リサイクル燃料備蓄センター設工認
設2-補-012改01
2022年7月25日

リサイクル燃料備蓄センター
設計及び工事の計画の変更認可申請書
(補足説明資料)

火災及び爆発の防止に関する補足説明

リサイクル燃料貯蔵株式会社

添付 2 - 1 図 使用済燃料貯蔵建屋全体

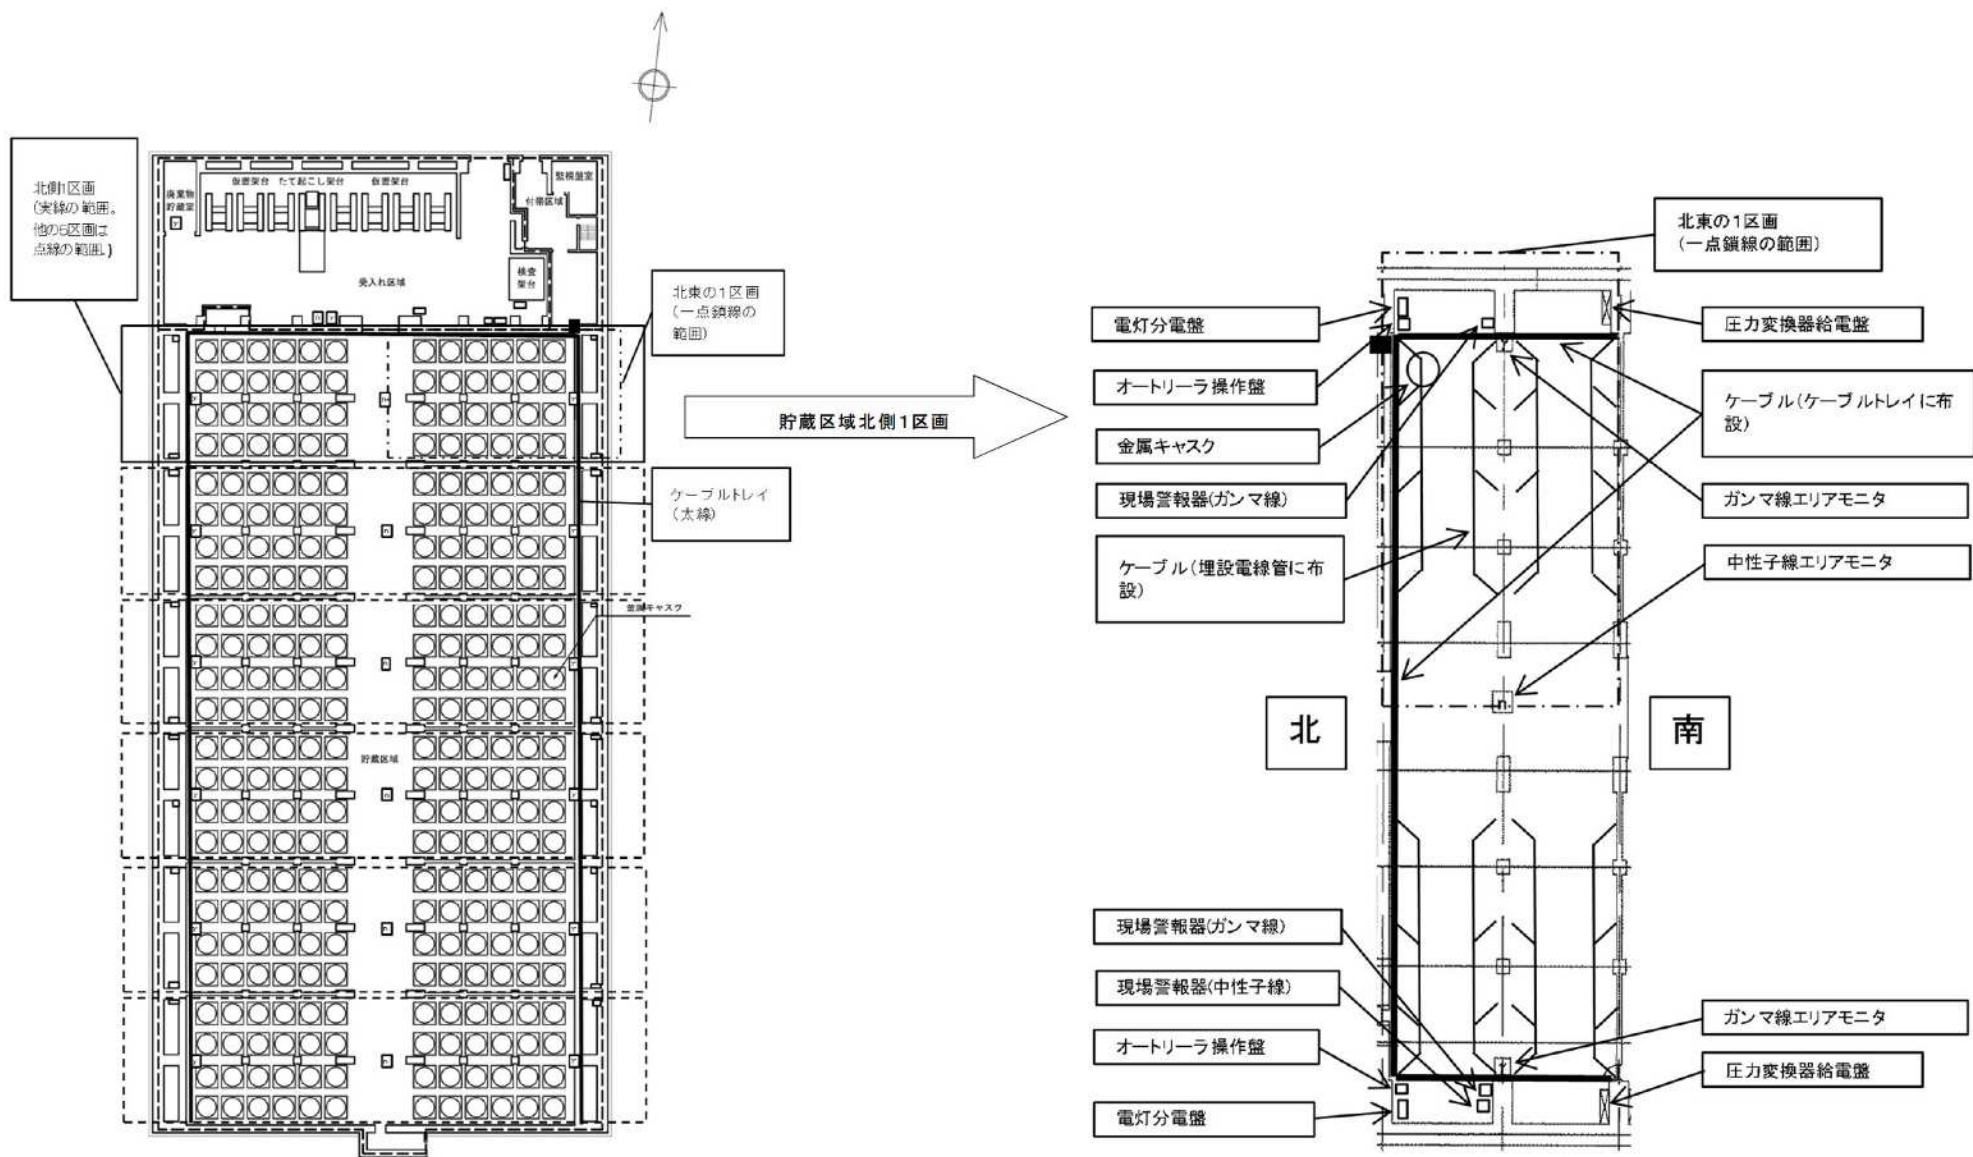
項目	コメント内容
火災 (第12条)	<ul style="list-style-type: none"> ・コンクリート壁と防火扉, 防火シャッタの耐火能力に関して説明すること。 <p><3/3 追加コメント></p> <ul style="list-style-type: none"> ・貯蔵区域北側1区画のみを影響評価の対象区域に選定しているが, 他の火災区域を除外した根拠を説明すること (内部火災影響評価ガイドによるとスクリーニングが必要)

参考に、使用済燃料貯蔵建屋内においてケーブル等が多い貯蔵区域北側1区画を代表区画として、火災荷重を算出する。

（貯蔵区域は、添付2-1図（実線及び点線の範囲）のとおりに6区画あり、区画内には、ほぼ同様の盤が設置されている。しかし、貯蔵区域の北側1区画（添付2-1図実線の範囲、添付2-2図）は、他の区画（添付2-1図点線の範囲）と異なり、東西壁面の他に北側壁面にもケーブルが布設されている。よって、保守的に貯蔵区域北側1区画（添付2-1図実線の範囲、添付2-2図）を選定し、火災荷重を算出する。）

ここで、左表「米国NFPA Handbook Twentieth Edition」より、耐火壁等の最小耐火能力に相当する等価火災時間1hは、火災荷重909 MJ/m²に相当する。貯蔵区域の火災荷重 $F_{load} \doteq 125 \text{ MJ/m}^2$ はこれを満足している。
以 上

防火水槽(北側)

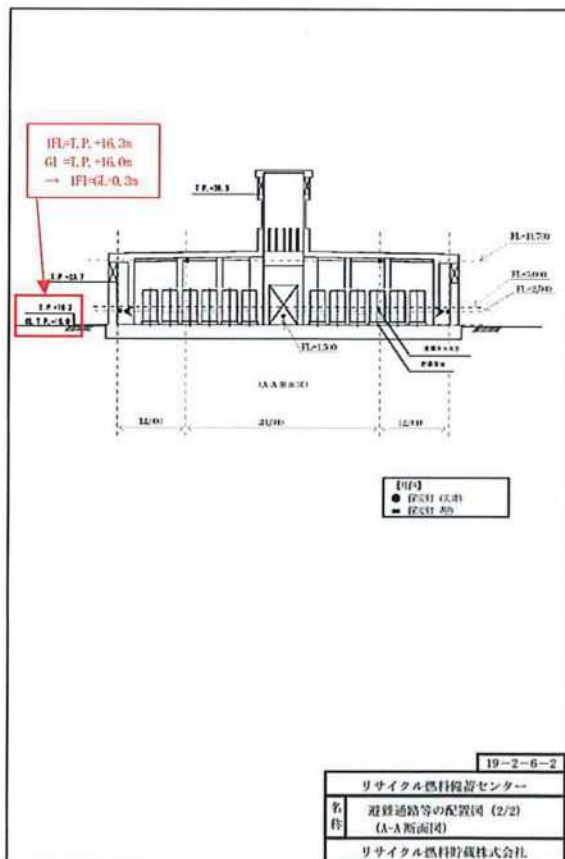
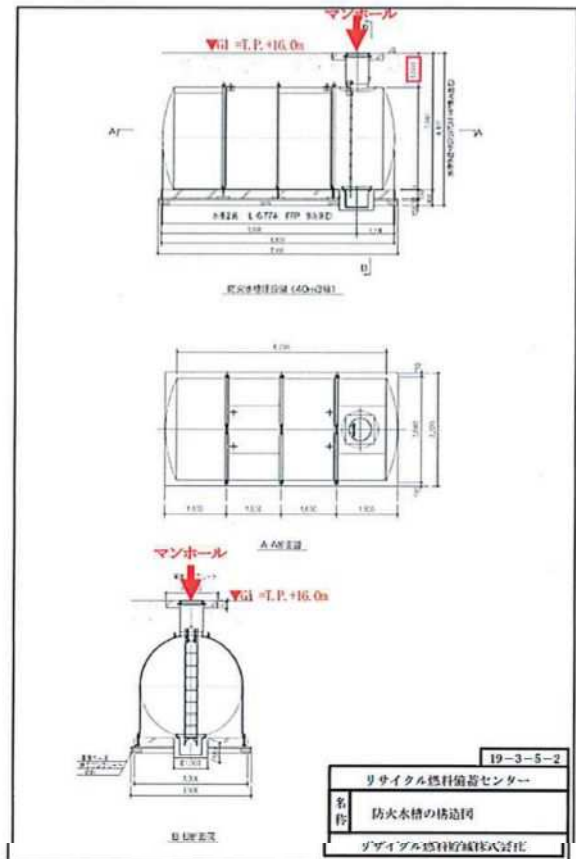
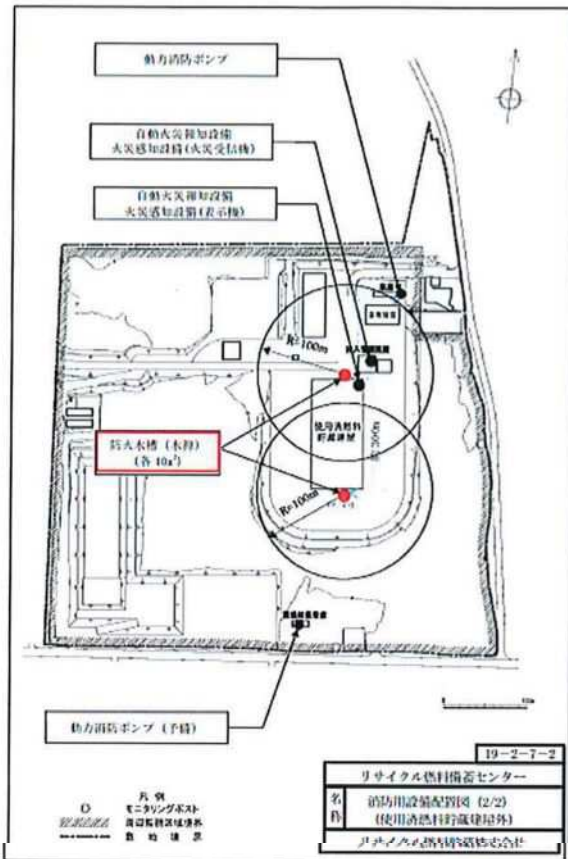
項目	コメント内容
火災 (第12条)	<p>・消火設備及び警報設備は、その故障、損傷または異常な動作により使用済燃料貯蔵施設の基本的安全機能に支障を及ぼすおそれのないものであることの具体的な説明を添付で一部記載しているが、防火水槽に記載がないので説明すること。</p> <p><4/1 追加コメント></p> <p>・防火水槽から漏水があった場合に、貯蔵建屋内への溢水につながらず、金属キャスク及び貯蔵建屋の基本的安全機能に影響がないことを追加で説明すること。</p>

防火水槽は、添付の消防用設備配置図および防火水槽の構造図のとおり使用済燃料貯蔵建屋外部で建屋出入口から離れた南北2箇所に埋設設置している。

また、防火水槽は、使用済燃料貯蔵建屋内に配管等で接続されておらず独立しており、本体天端が GL-1,000 mmで埋設し地盤レベルに設置しているマンホールを開けて消火用水を揚水する構造になっている。

一方、添付の使用済燃料貯蔵建屋の縦断面図(避難通路等の配置図)のとおり、地上1階建てで地下階はなく、使用済燃料貯蔵建屋の床レベルは GL+300 mmである。

ここで、万一、防火水槽内の消火用水が漏水したとしても、上記の理由により建屋内への溢水の可能性はないと考える。
